DEPARTAMENTO DE OBRAS MUNICIPAIS
Divisão de Obras Municipais em Edifícios (DIOME)

INFORMAÇÃO TÉCNICA

PROCESSO N.º T - 11/2020 - REQUALIFICAÇÃO DA ESCOLA BÁSICA 2.º E 3.º CICLOS D. DINIS

ASSUNTO: MODIFICAÇÃO OBJETIVA DO CONTRATO

a) AVAC - Grelhas Exterior

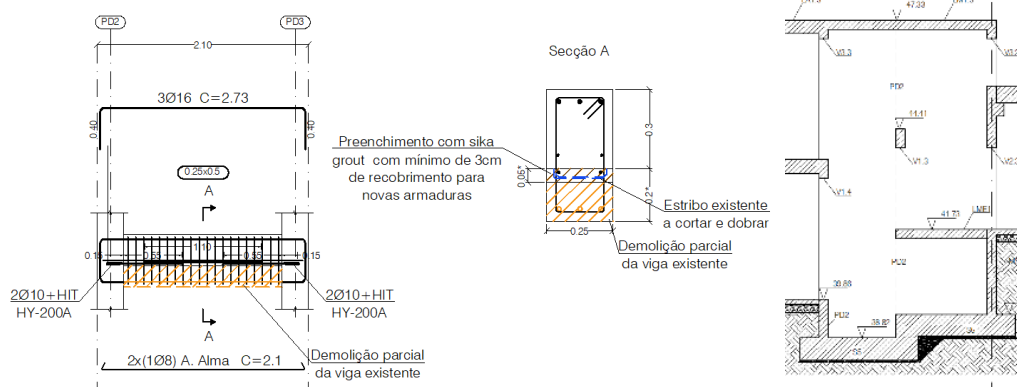
- **Facto:** Durante a execução da empreitada foi detetado um erro de medição no artigo relativo às grelhas exteriores do Piso 0 do Bloco C, verificando-se que as quantidades previstas no mapa de medições eram insuficientes para a execução integral dos trabalhos previstos em projeto. Na fase de concurso, foram apresentadas observações relativamente às quantidades previstas, por se considerarem existir divergências nas medições. Contudo, o projetista não acolheu essas observações, mantendo inalteradas as quantidades constantes dos documentos do procedimento.

- **Causa:** Erro de medição dos elementos de projeto.
- **Solução:** Proceder à colocação das grelhas de acordo com as quantidades reais necessárias à execução dos trabalhos.

- **Proposta:** Nos termos da alínea a) do artigo 373.º do CCP: *“Tratando-se de trabalhos da mesma espécie de outros previstos no contrato e a executar em condições semelhantes, são aplicáveis o preço contratual e os prazos parciais de execução previstos no plano de trabalhos para essa espécie de trabalhos”.*

- **Preço: 5.237,19 €** (cinco mil duzentos e trinta e sete euros e dezanove cêntimos)
 - **Prazo: 10 dias**, nos termos do n.º 2 do artigo 374.º do CCP.

m) Lavatórios Instalações Sanitárias para mobilidade condicionada

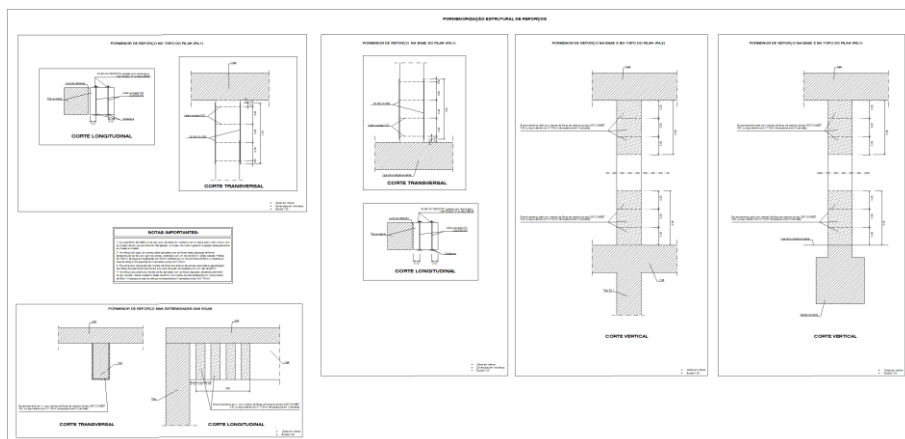
- **Facto:** Durante a fase de execução da empreitada e na sequência da verificação da compatibilidade entre o projeto, o mapa de quantidades e o equipamento efetivamente previsto para a instalação sanitária destinada a pessoas com mobilidade condicionada, constatou-se que a solução projetada apresentava uma incompatibilidade. Embora na planta se encontre representado um lavatório de canto, o equipamento previsto no mapa de quantidades corresponde a um lavatório Mobil. Após análise da situação pela equipa projetista, a mesma refere: *“De acordo com a análise efectuada à instalação sanitária em causa, verificou-se que o lavatório Mobil não permite cumprir o regulamento das acessibilidades”*, sugerindo *“a aplicação do lavatório suspenso de canto New WcCare da Sanindusa”*, ou equivalente, solução que assegura o cumprimento das exigências regulamentares e a adequada funcionalidade da instalação sanitária.

- **Causa:** Erro de projeto
- **Solução:** colocação de um lavatório suspenso de canto, solução que assegura o cumprimento das exigências regulamentares e a adequada funcionalidade da instalação sanitária.

- **Proposta:** Nos termos da alínea b) do artigo 373.º do CCP: *“Tratando-se de trabalhos de espécie diferente ou da mesma espécie de outros previstos no contrato mas a executar em condições diferentes, deve o empreiteiro apresentar uma proposta de preço e de prazo de execução.”*:

p) Reparação vigas e pilares – corrosão

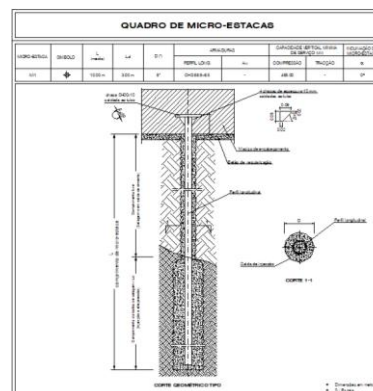
- **Facto:** Durante os trabalhos de demolição do polivalente, o empreiteiro apresentou um pedido de esclarecimento (PEF n.º 94) relativamente ao estado de degradação observado em pilares e vigas existentes, questionando a adequabilidade da solução de reforço inicialmente prevista em projeto. Após análise pela equipa projetista, o mesmo referiu: *“Efetivamente, verifica-se que os pilares e as vigas dessa fachada apresentam sintomas evidentes do avanço da corrosão, nomeadamente fissuração do betão de recobrimento, destacamento localizado e, por vezes, exposição das armaduras.”*

Observa-se, ainda, a presença de manchas de oxidação e sinais de infiltração de água, fatores que potenciam a degradação progressiva dos elementos estruturais. Recomenda-se, por isso, a realização do tratamento indicado para os elementos estruturais de pavilhão gimnodesportivo que apresentavam a mesma anomalia.”

- **Causa:** Erro de projeto
- **Solução:** Após análise da situação pela equipa projetista, a mesma indicou aplicação da metodologia de tratamento e reparação realizada no pavilhão gimnodesportivo que apresentavam anomalias de natureza semelhante, por forma a garantir a reposição das condições de durabilidade e desempenho estrutural dos elementos afetados.
- **Proposta:** Nos termos da alínea b) do artigo 373.º do CCP: *“Tratando-se de trabalhos de espécie diferente ou da mesma espécie de outros previstos no contrato mas a executar em condições diferentes, deve o empreiteiro apresentar uma proposta de preço e de prazo de execução.”*:
 - **Preço: 148.420,95 €** (cento e quarenta e oito mil quatrocentos e vinte euros e noventa e cinco centimos).
 - **Prazo: 53 dias**, nos termos do n.º 1 do artigo 374.º do CCP

t) Vala técnica AVAC

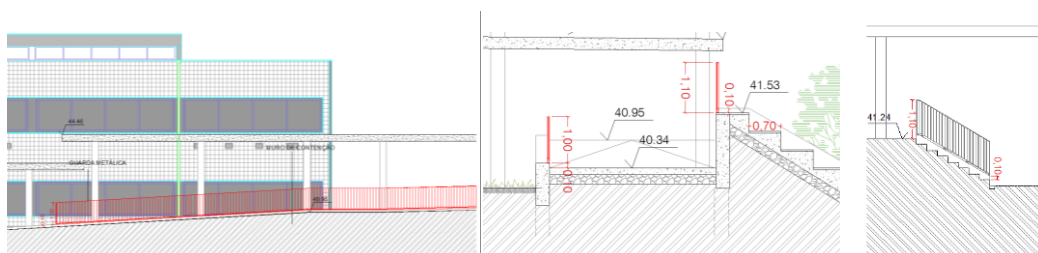
- **Facto:** Em 30.06.2025, através do PEF n.º 75, o empreiteiro solicitou esclarecimento relativamente aos artigos 2.9.5.1, 3.9.5.1 e 4.9.5.1 do mapa de quantidades, cuja descrição prevê o *"fornecimento e montagem de rede de tubagem (...) devidamente suportada em vala técnica"*. Embora as peças desenhadas apresentem o pormenor construtivo da vala técnica, a descrição dos referidos artigos não contempla expressamente a sua execução, limitando-se à instalação da tubagem em vala técnica. Acresce que o mapa de quantidades integra outros artigos específicos para abertura e tapamento de valas, circunstância que sustenta a interpretação de que os trabalhos de execução da vala constituem uma operação distinta da montagem da tubagem. Em resposta ao pedido de esclarecimento, o projetista esclareceu que a execução da vala deveria considerar-se incluída no referido artigo, por a entender indispensável ao correto funcionamento da instalação. Da análise efetuada conclui-se existir uma divergência de interpretação entre o mapa de quantidades e as peças desenhadas, não resultando de forma inequívoca das peças do procedimento que o preço unitário do artigo relativo à tubagem incluía igualmente a execução integral da vala técnica.

- **Causa:** Erro e/ou omissão de projeto. Inconsistência entre a redação do mapa de quantidades e as restantes peças do procedimento, originando interpretações distintas quanto ao âmbito dos trabalhos incluídos no preço contratual.

- **Solução:** Execução da vala técnica de acordo com as peças desenhadas, de forma a permitir a correta instalação e funcionamento da rede de tubagens.

- **Proposta:** Nos termos da alínea b) do artigo 373.º do CCP: *“Tratando-se de trabalhos de espécie diferente ou da mesma espécie de outros previstos no contrato mas a executar em condições diferentes, deve o empreiteiro apresentar uma proposta de preço e de prazo de execução.”*:

- **Preço: 34.006,88 €** (trinta e quatro mil e seis euros e oitenta e oito cêntimos).
 - **Prazo: 15 dias**, nos termos do n.º 2 do artigo 374.º do CCP
